**PARECER TÉCNICO – TESTE DE CAMPO DAS MICROESFERAS DE
SINALIZAÇÃO**

Objetivo: Avaliação do desempenho da sinalização horizontal com a aplicação das amostras fornecidas em teste de campo realizados pelo Setor de Sinalização de Trânsito, com o acompanhamento da Comissão de Avaliação, sem a presença do Representante da Empresa USIBRAS INDÚSTRIA E COMÉRCIO DE VIDROS LTDA.

Locais de aplicação dos produtos avaliados: Rua Silvio Mioto, 641 – Bairro Jardim Eldorado – Fernandópolis/SP.

Foto 01

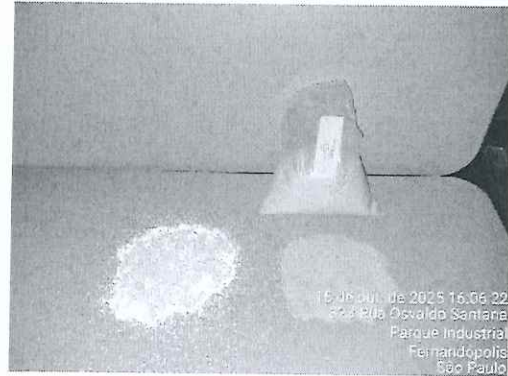
Primeiro Teste: Realizado para avaliação do produto: Teste realizado no interior da sede do Setor de sinalização, subordinado a Secretaria Municipal de Trânsito, onde foi colocado ao lado direito da foto o produto cedido para a

realização do ateste e ao lado esquerdo uma microesfera que a Prefeitura Municipal de Fernandópolis/SP possui em estoque.

Ambas foram postas em ambiente sem claridade, registrado com fotos conforme segue:

Na foto tirada em ambiente escuro fica nítido que a microesfera fornecida para teste não reflete em ambiente escuro, diferente da microesfera posicionada ao lado, que reflete com nitidez.

Fica evidente que a microesfera avaliada não melhora a visibilidade noturna, principalmente, em ambiente carente de claridade.
